TRIBUNAL DE CONTAS DO ESTADO DE RONDÔNIA

Proc. nº 3667/2013

RELATÓRIO DE ANÁLISE TÉCNICA E INSPEÇÃO FÍSICA

Versam os presentes autos sobre a apreciação da legalidade das despesas decorrentes do Contrato nº 015/GP/09, licitado na modalidade Concorrência Pública, sob nº 003/09/CPL/ALE para construção do Edifício Sede da Assembleia Legislativa do Estado de Rondônia – ALE, celebrado entre a Assembleia Legislativa do Estado de Rondônia – ALE e a Empresa ENGERON Engenharia Comércio e Indústria LTDA, CNPJ 33.383.829/0001-70, ao preço global inicialmente contratado de R\$ 43.363.639,82 (quarenta e três milhões, trezentos e sessenta e três mil, seiscentos e trinta e nove reais e oitenta e dois centavos), que somados com 07 (Sete) aditivos de valores totaliza R\$ 60.595.810,74 (sessenta milhões, quinhentos e noventa e cinco mil, oitocentos e dez reais e setenta e quatro centavos), com prazo de execução inicial de 15 (quinze) meses, a partir do recebimento da Ordem de Serviço.

Memória de cálculo detalhada.

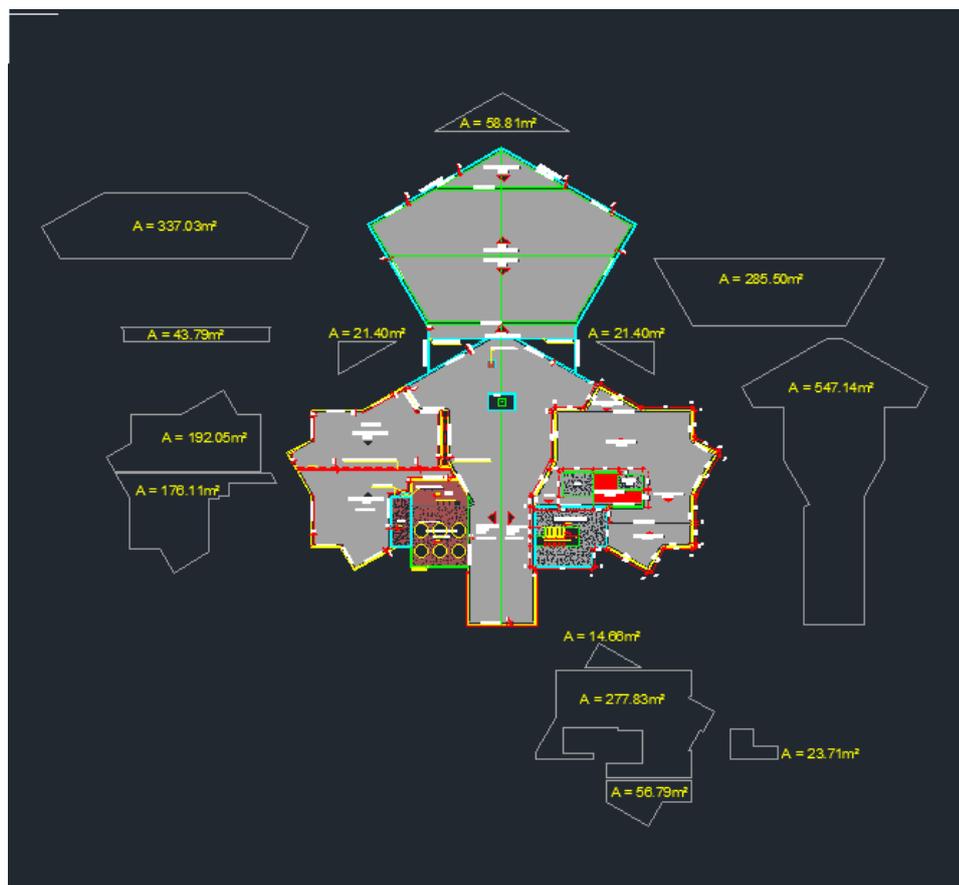
9.7.1. A defendente informa que o item Telha Metálica para Cobertura é igual a estrutura metálica da cobertura, no Bloco B, 4º andar, e no 14º andar, pois há diferença nos cálculos.

Informa que no terceiro andar, este TCE não inseriu em seu memorial duas áreas que foram cobertas sobre as máquinas do ar condicionado, conforme planilha em anexo e que foi mostrado in loco. Que, na planilha as telhas são metálicas, mas a empresa alocou telhas termo acústicas, que são mais que o dobro do preço das telhas metálicas e nunca recebeu a diferença.

Afirma que os técnicos desta Corte identificaram uma diferença de 109m², menos os 42,32m² que não mediram, resta uma diferença de 66,68m².

Conforme pode-se perceber na memória de cálculo detalhada, as duas áreas que a defendente alega que não foram inseridas, constam no item “Cobertura Bloco B Parte Central” com a soma das duas áreas de 21,40m², assim como disposto no projeto da cobertura atualizado.

Portanto, as alegações na defendente não prosperam, devendo ainda ser descontado os 42,32m² que foram retirados no valor de R\$ 5.500,33 (cinco mil, quinhentos reais e trinta e três centavos).

Memória de cálculo detalhada.

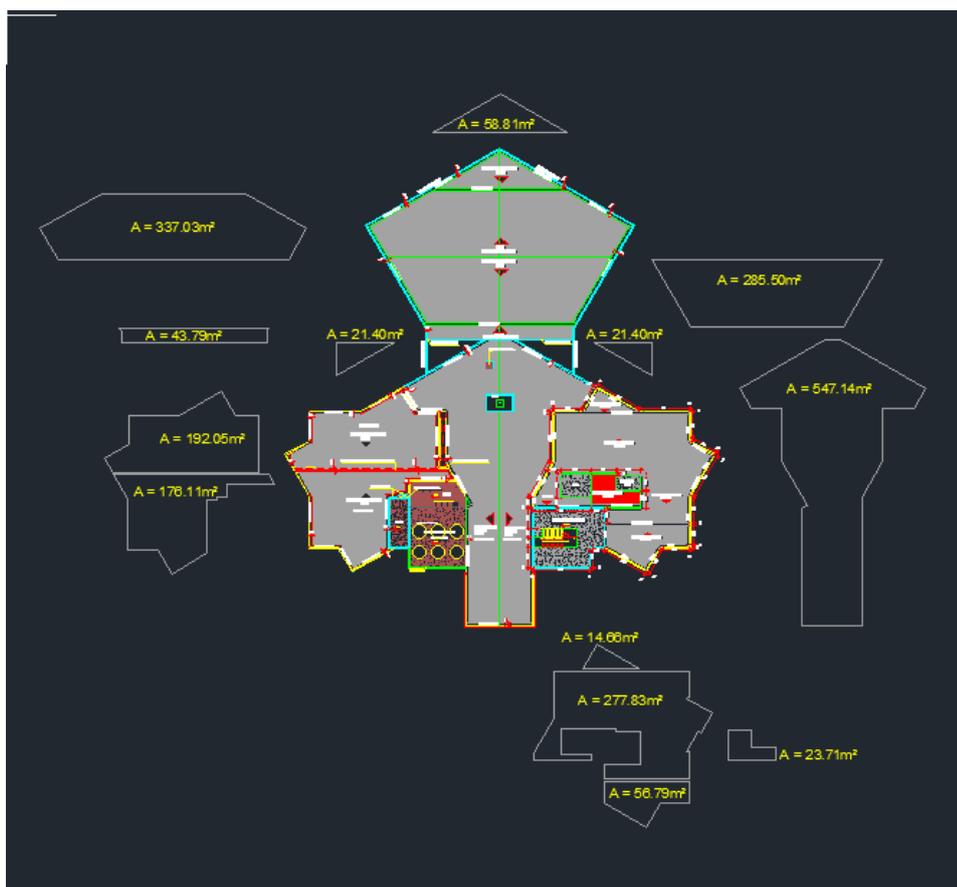
Apresentam planilha demonstrando uma área no 3º andar (UTAS) de 42,32m², afirmando que esta não foi contabilizada pelo TCE, que devido ausência no memorial duas áreas que foram cobertas sobre as máquinas do ar condicionado. Também apresentam uma fotografia de uma das duas estruturas metálicas da cobertura.

Fotos 7 e 8: Subsolo – Infiltração, acúmulo de água e forro inacabado Sala Gerenciamento

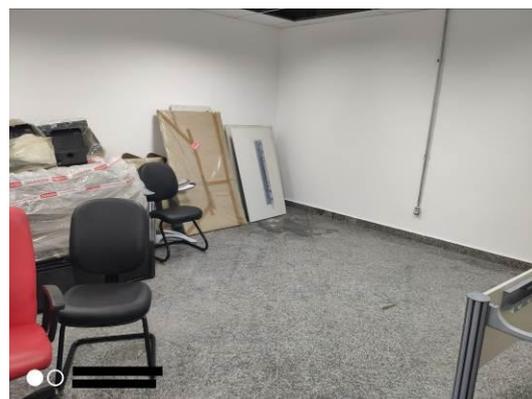
Fotos 9 e 10: Subsolo – Infiltração, acúmulo de água e forro inacabado Sala Gerenciamento

Fotos 11 e 12: Ainda persistem as fissuras no estacionamento apontadas no Relatório de Inspeção anterior

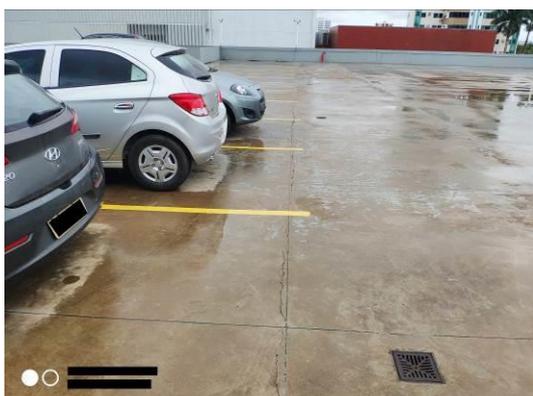
Fotos 13 e 14: Ainda persistem as fissuras no estacionamento apontadas no Relatório de Inspeção anterior
